改善箇所説明図

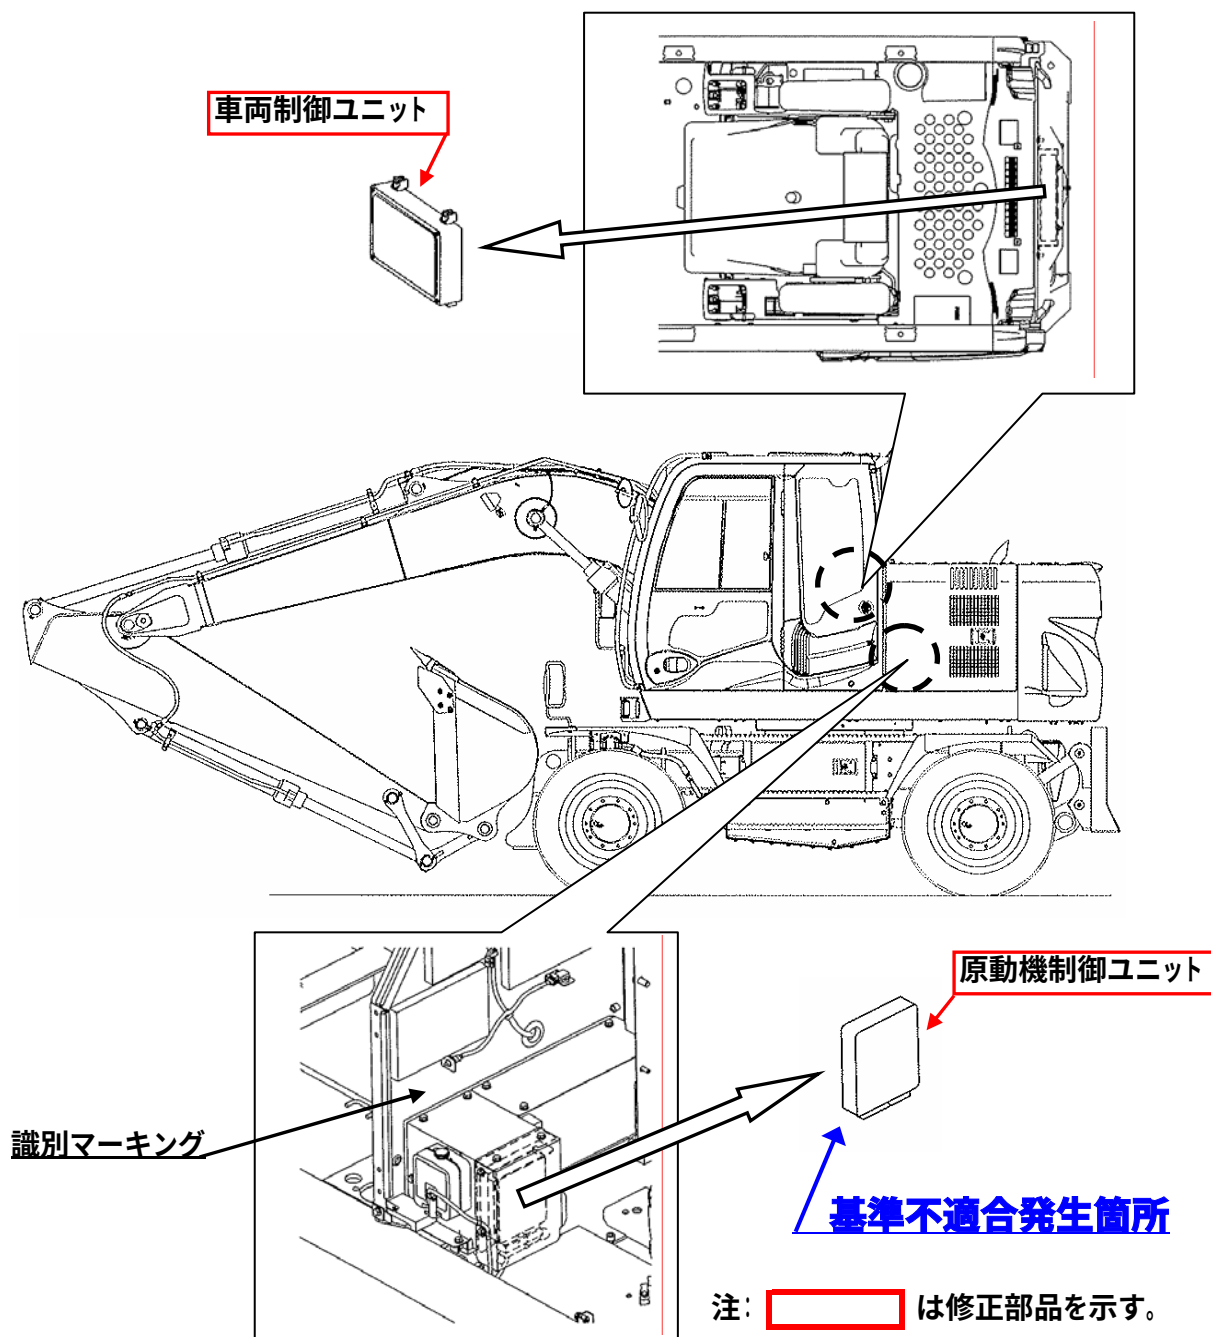
原動機において、制御ユニットの燃料噴射量の制御プログラムの制御数値が誤っていたために燃料流量が過多になっていたこと及び低温時における燃焼圧抑制の制御がないことにより、燃焼圧が高くなり、原動機筒内及びクランクシャフトに過大な負荷がかかる場合がある。そのため、そのままの状態で使用を続けると、クランクシャフト固定部に亀裂が発生し、エンジンが破損するおそれがある。

全車両、燃料流量適正化と低温時の燃焼圧抑制を制御する原動機制御ユニットのプログラムへ書き換える。なお、原動機制御プログラムの見直しに伴い、車両制御ユニットのプログラムも書き換える。

識別：原動機制御ユニット近傍に白色ペイントにてマーキングを行う。
